## RELATÓRIO DE ACOMPANHAMENTO GEFIS Nº 017/2013

Assunto: Fiscalização de ACOMPANHAMENTO dos Serviços de Saneamento Básico

Referência: Processo AGESAN 0000200/2012

Unidade Auditada: SAA e SES. Escopo: Sistema Comercial e Operacional

Figura 3: Áreas de atendimento ao público. (Inicial)

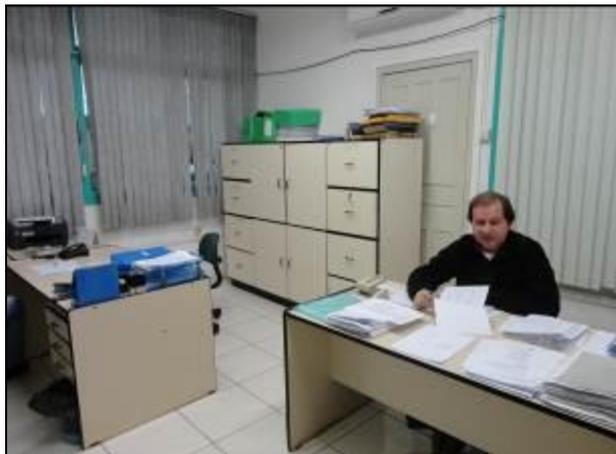
RECOMENDAÇÃO1: Apresentar projeto de melhorias se incluído em licitação. (Inicial)  
Obs.: Diversos melhoramentos foram observados. (Acompanhamento)

Figura 6: Sanitários reformados (Acompanhamento)

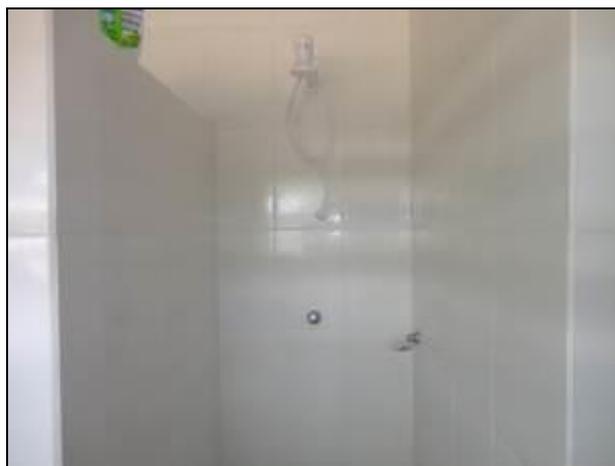
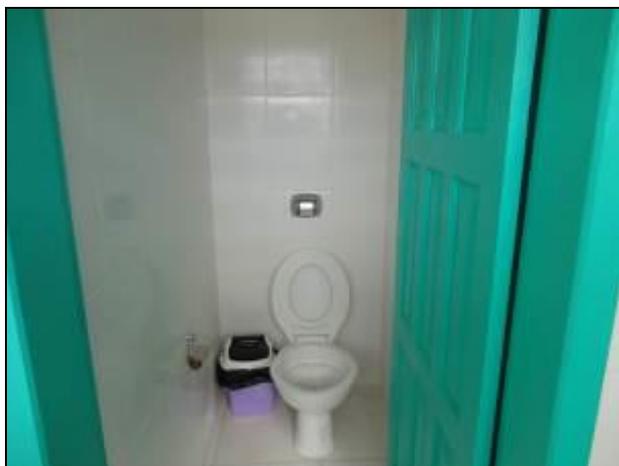
7) Há sanitários para os usuários (Resolução AGESAN nº 004 - Art. 127)? Sim ( )  
Não (x) Encontram-se em boas condições de higiene e limpeza? Sim ( ) Não ( )  
Pendência (x): Usam o dos funcionários.

**RECOMENDAÇÃO 2:** Informar aos usuários por meio de “cartaz” da existência de sanitários compartilhados com os funcionários.

Figura 54: Entrada de AB (Acompanhamento)

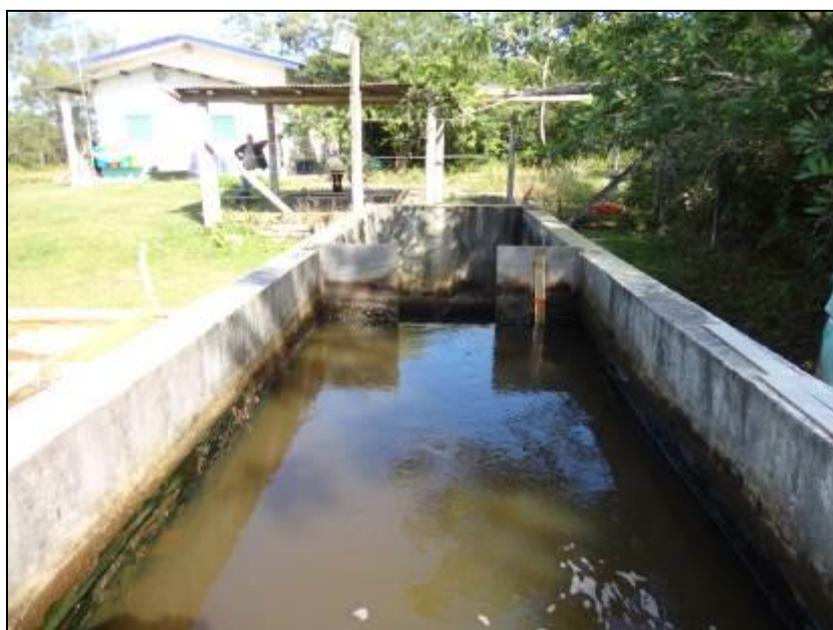
RECOMENDAÇÃO 23: Deverá ser providenciada a instalação de medidores de entrada e saída com respectivos relatórios para auxiliar redução das perdas físicas do sistema. Apresentá-los na próxima fiscalização. (Inicial)

Obs.: Providências ainda não adotadas. (Acompanhamento)

**Figura 70: Reservatório R-01 (Acompanhamento) Obs.: Sem portão**

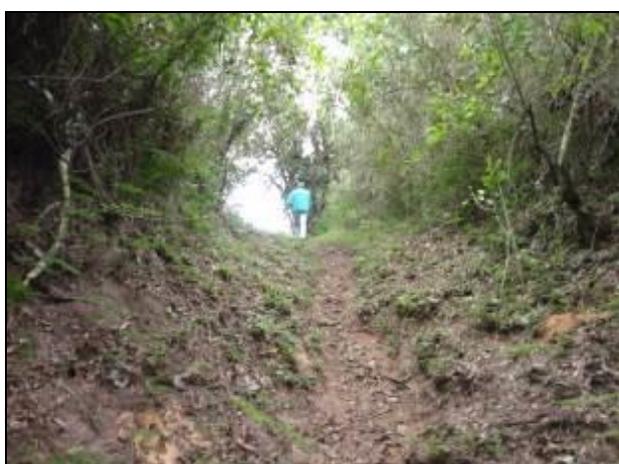
Observação: De modo geral as condições melhoraram. Algumas Unidades encontravam-se sem trancamento outras sem limpeza de entorno e outras ainda com problemas nas pinturas e identificação (Nome/Capacidade). (Acompanhamento)

Figura 98: Chaminé de contenção de refluxo de esgoto (Acompanhamento)

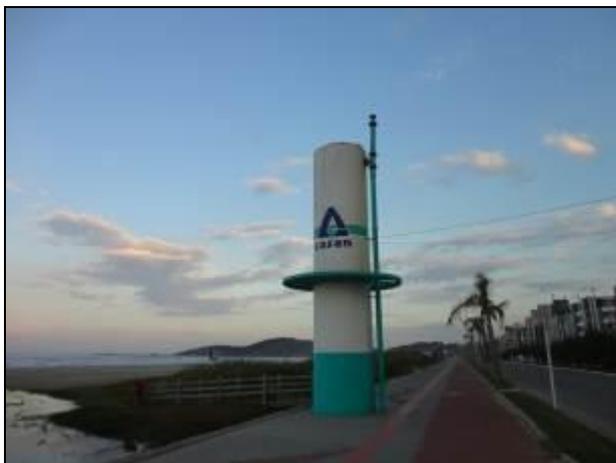
Obs.: Visitado o sistema de coleta e emissão (emissário submarino) de esgotos, sem tratamento, localizado na Praia de Mar Grosso.
